## Produktänderungsinformation (PCN)

PCN-Nr.:	CAB190004	Datum:	01.03.2019
Artikel:	RJ45 Kabel FL...

### Verriegelungsschutz beim RJ45 Stecker

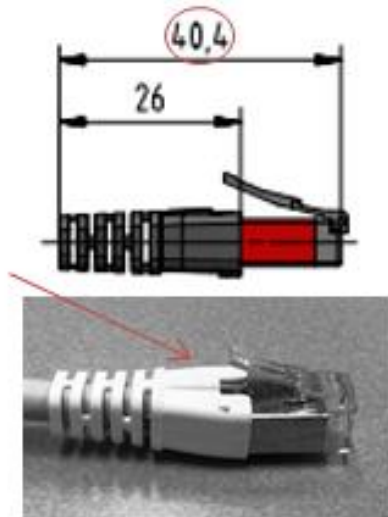
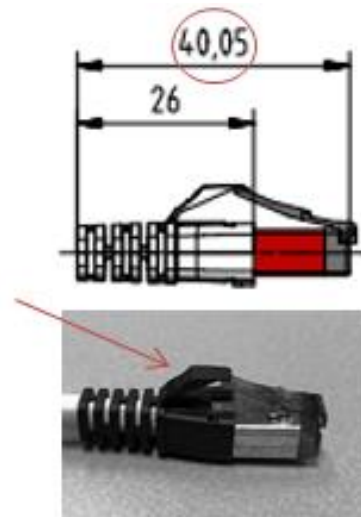
Um die Lebensdauer der Verriegelung zu verbessern, erhalten die in der Anlage genannten Artikel einen Verriegelungsschutz. Zusätzlich ändern sich die Abmessungen des Steckverbinders geringfügig und auch die Farbe des Tüllengehäuses. Die Cat5-Anschlüsse haben eine transparente, die Cat6-Anschlüsse eine blaue Vorderseite. Aufgrund von Werkzeugverschleiß muss diese Änderung kurzfristig erfolgen. Sämtliche Änderungen haben keinen Einfluss auf die Übertragungswerte.
